ДОКЛАД

Целенасочена инспекция по пътна
безопасност на път I-5 в участъка от км 281+841
до км 282+501

Окончателен доклад

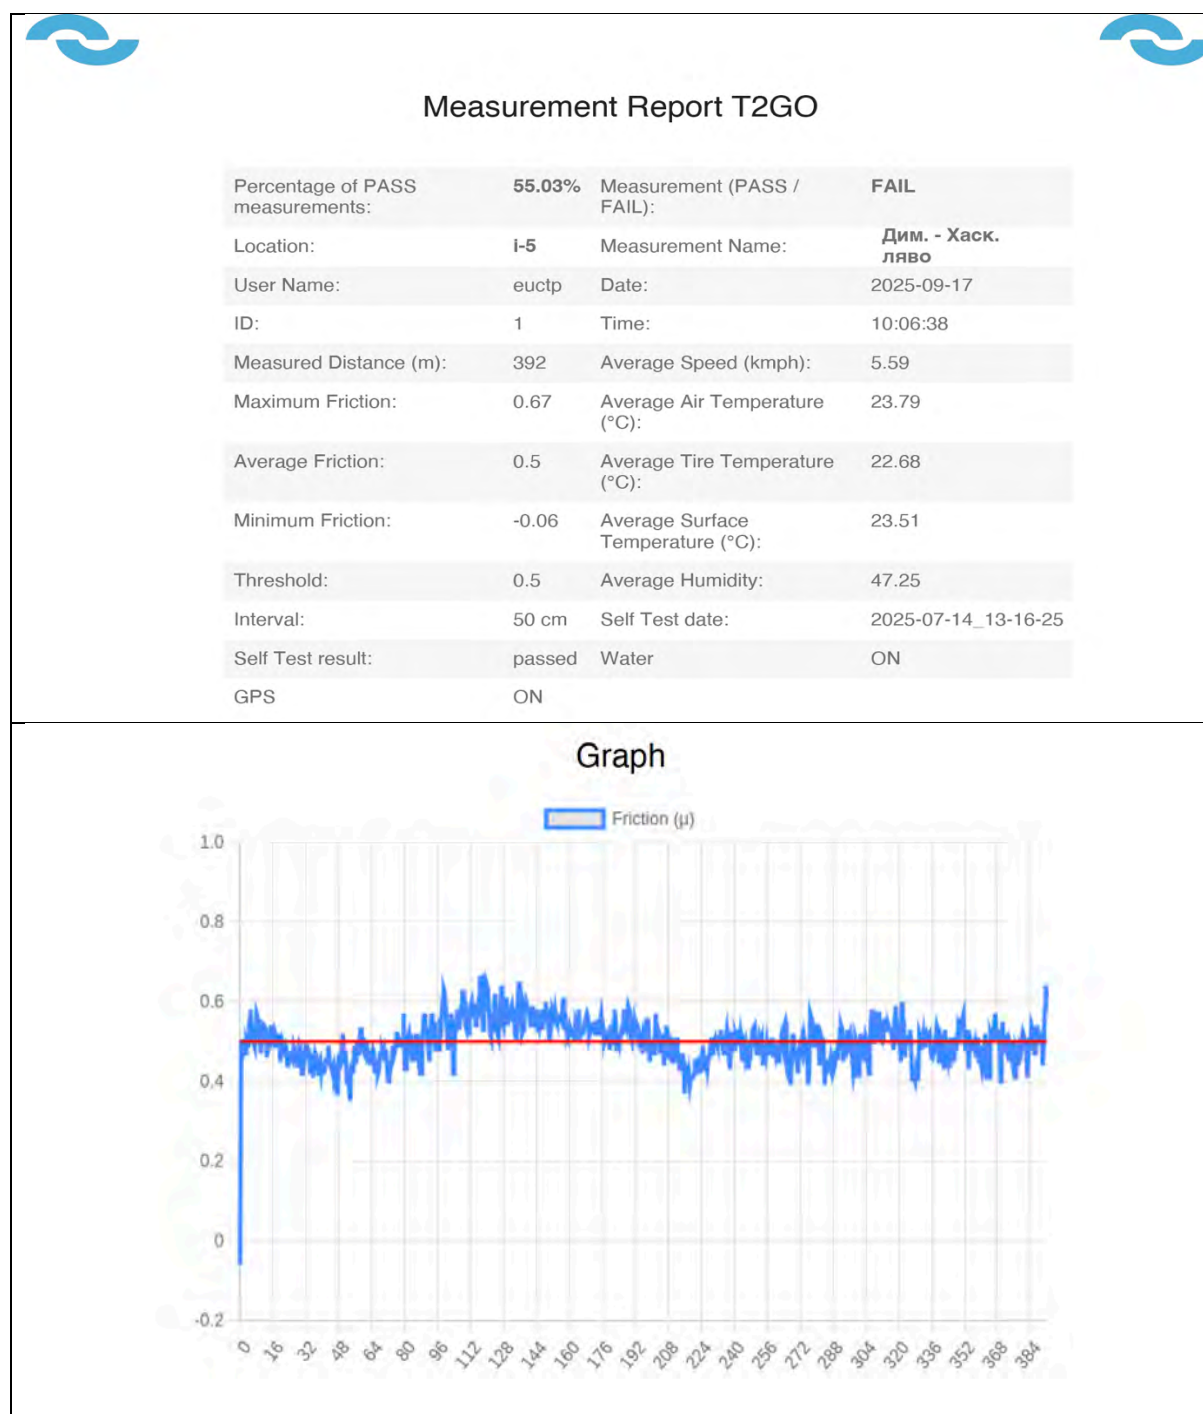
В измерването на лявата лента за движение на платното с посока от гр. Димитровград → към гр. Хасково средният коефициент на триене е $\mu = 0.50$ (50 SRT), с максимум $\mu = 0.67$ (67 SRT) и отчетен технически минимум $\mu = -0.06$ (резултат от стартирането на измерването върху преходна), а относителният дял на стойности над $\mu = 0.50$ (50 SRT) е 55,03%. Данните показват гранично състояние: приблизително половината от изследваната дължина формално отговаря на заложения праг, а останалата половина е с понижено сцепление. Това е типична картина за настилка в напреднал експлоатационен стадий, при която микро- и макротекстурата са частично изгубени и при мокри условия водачите разполагат с ограничен „резерв на безопасност“ при аварийно спиране или внезапно избягване на препятствие.

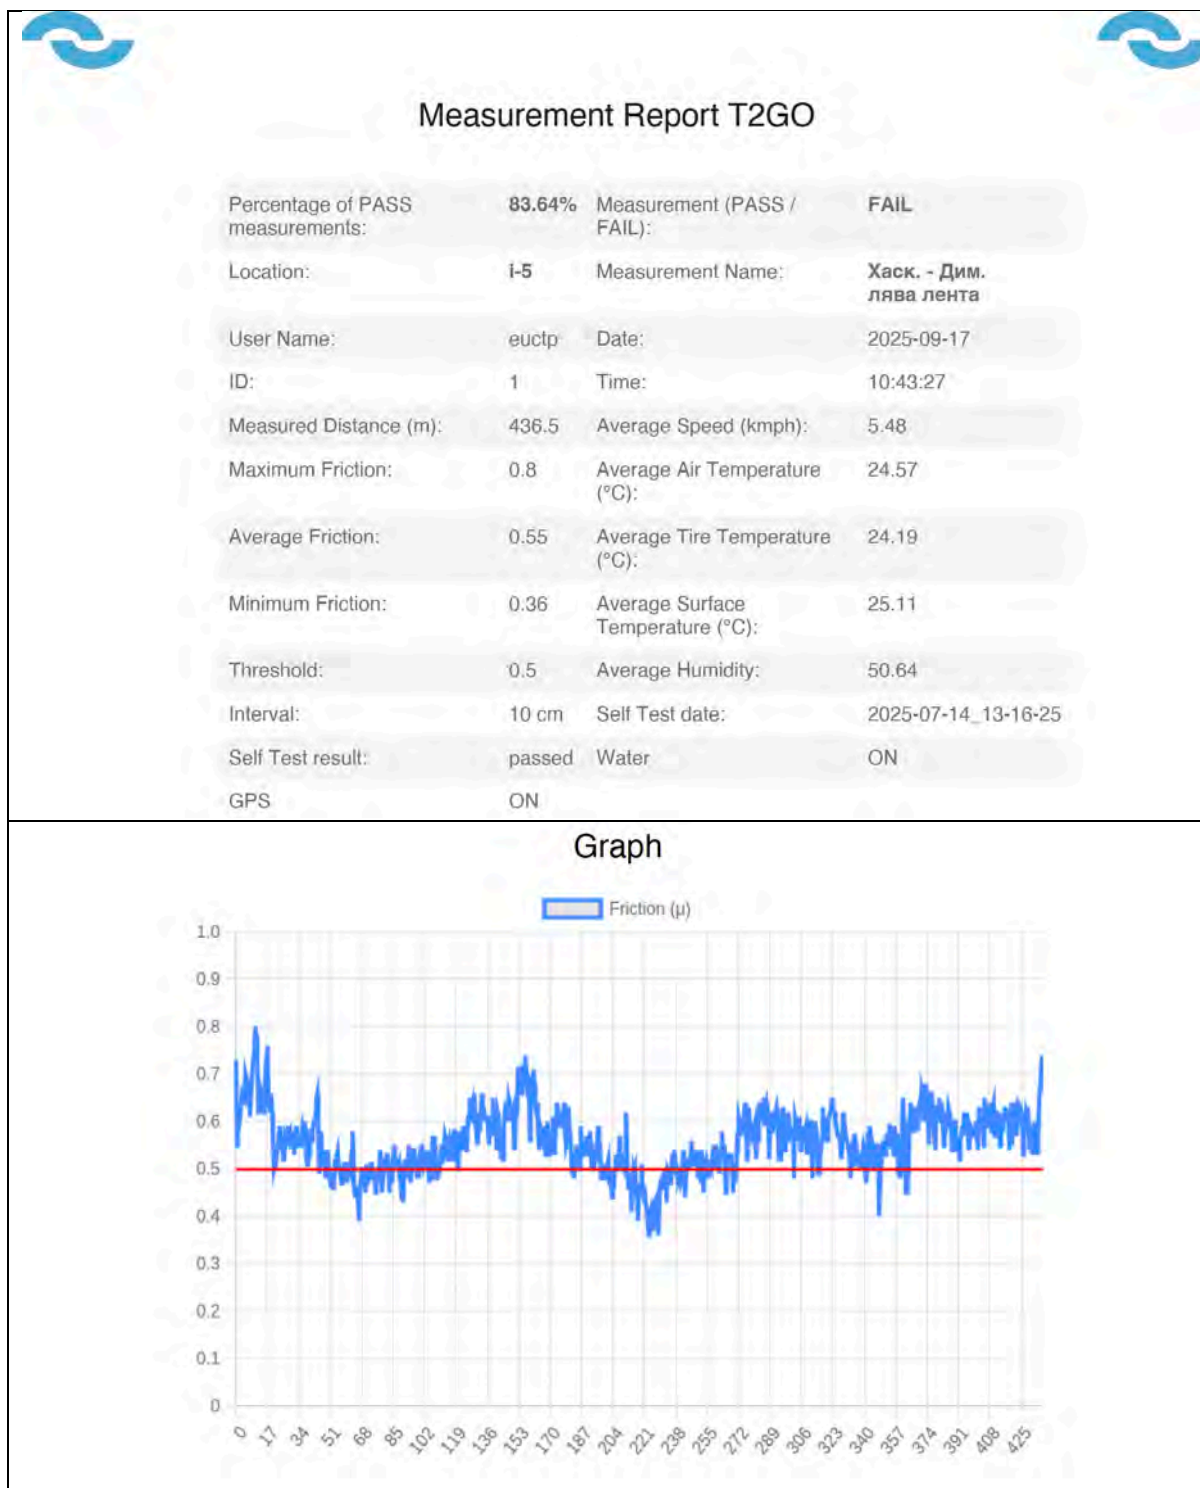
В платното за движение – дясната лента (посока от гр. Хасково към ← гр. Димитровград) е отчетен среден коефициент на триене $\mu=0.45$ (45 SRT), при максимално измерени стойности $\mu=0.63$ (63 SRT) и минимум 0.13 (13 SRT), като само 16,97% от отделните измервания надхвърлят прага $\mu=0.50$ (50 SRT). Това означава, че по-голямата част от обхванатата дължина се характеризира с недостатъчно сцепление при мокра настилка, а локалните минимални стойности около $\mu=0.13$ показват участъци с силно „излъскана“ или замърсена повърхност, при които рискът от загуба на устойчивост и поднасяне е особено висок, особено в зоните на спиране и маневриране.

В лявата лента в същата посока (от гр. Хасково към ← гр. Димитровград) средният коефициент на триене е по-висок – $\mu= 0.55$ (55 SRT), с максимум 0.80 (80 SRT) и

минимум 0.36 (36 SRT), а делът на измерванията, които покриват прага 0.50 (50 SRT), достига 83,64%. Това показва чувствително по-добро състояние на повърхността, но въпреки това почти една пета от дължината на участъка остава под приетия критерий за безопасност. Наличието на локални минимума под 0.40 (40 SRT) подсказва, че има отделни „слаби зони“, които при висока скорост и намалено сцепление (дъжд, кал, гуми с по-ниско качество) могат да доведат до удължен спирачен път и нестабилност при маневри.
